**VERSLAG VAN EEN GELIJKVORMIGHEIDSONDERZOEK VOOR INGEBRUIKNAME EN/OF CONTROLEBEZOEK
VAN EEN ELEKTRISCHE INSTALLATIE OP LAAGSPANNING EN ZEER LAGE SPANNING****Algemene gegevens**

Plaats van het onderzoek:	Boomsesteenweg 142 , 2830 WILLEBROEK				
Eigendom van:	Fam. Verschueren				
Opdrachtgever:	Verschueren Eric, Waversesteenweg 47, 2820 BONHEIDEN				
Type lokalen:	Woning	DNB:	Fluvius	Tarief:	Dag
EAN-code installatie:	541 44	Nr. teller:	84881801	Index:	53919 kWh
Installateur:	/				
BTW-nr.:	/	Of ID-kaartnr:	/	Uitgereikt te:	/ op /
Agent-bezoeker:	Bjorn Van Den Heuvel				Datum onderzoek: 24/09/2019

Overeenkomstig de voorschriften van het Algemeen Reglement op de Elektrische Installaties (A.R.E.I.) - Interne procedure QPRO/ELE/001	
Type keuring:	Art. 276bis Verkoop van een wooneenheid
Bijkomende info:	Installatie deels vernieuwd na 01/10/1981
Herkeuring op:	/
Bescherming tegen elektrische schokken bij onrechtstreekse aanraking: Art. 86 Huishoudelijke lokalen of plaatsen (net TT - voeding van de elektrische installatie via elektrische teller)

Extra inbreuken en/of bijkomende uitleg:

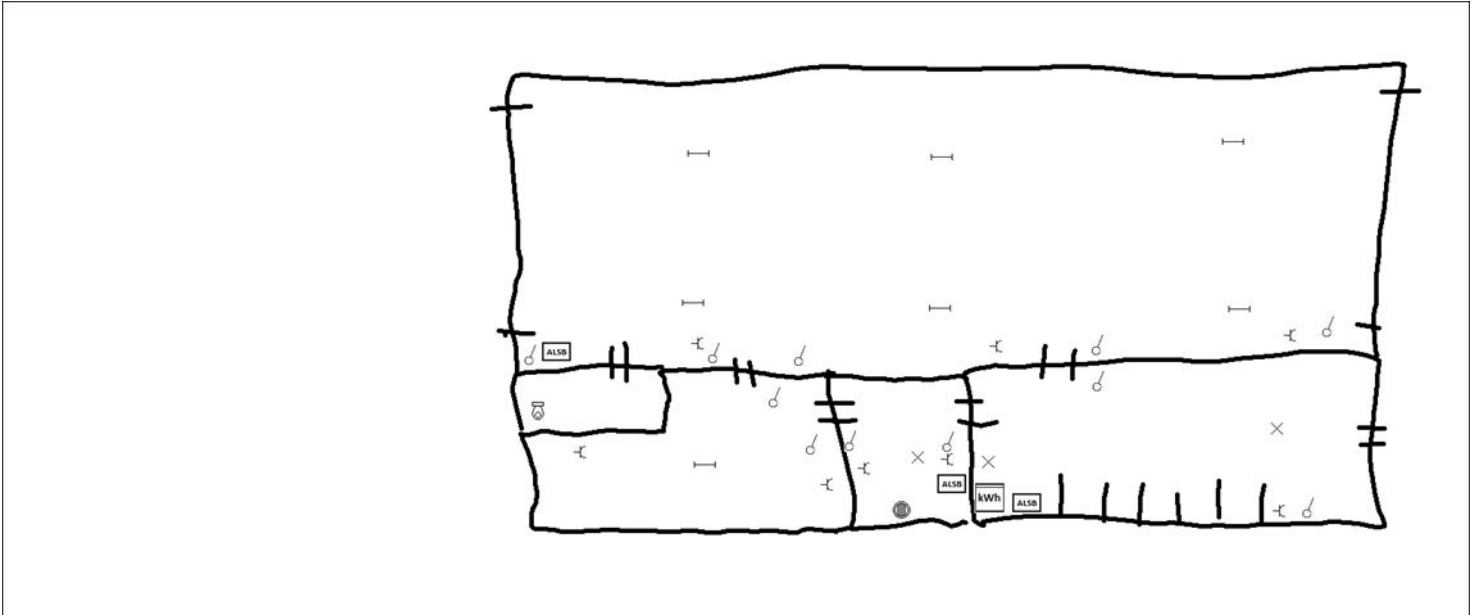
- 2.03A KRING F
- 7.10A INKOMHAL
- 8.17 VERL. ZOLDER + ROLLUIK VERANDA
- 3.12 BUREEL 1eV + KEUKEN AAN BUITENDEUR + BERGING
- 7.04 SCH. WERKHUIS
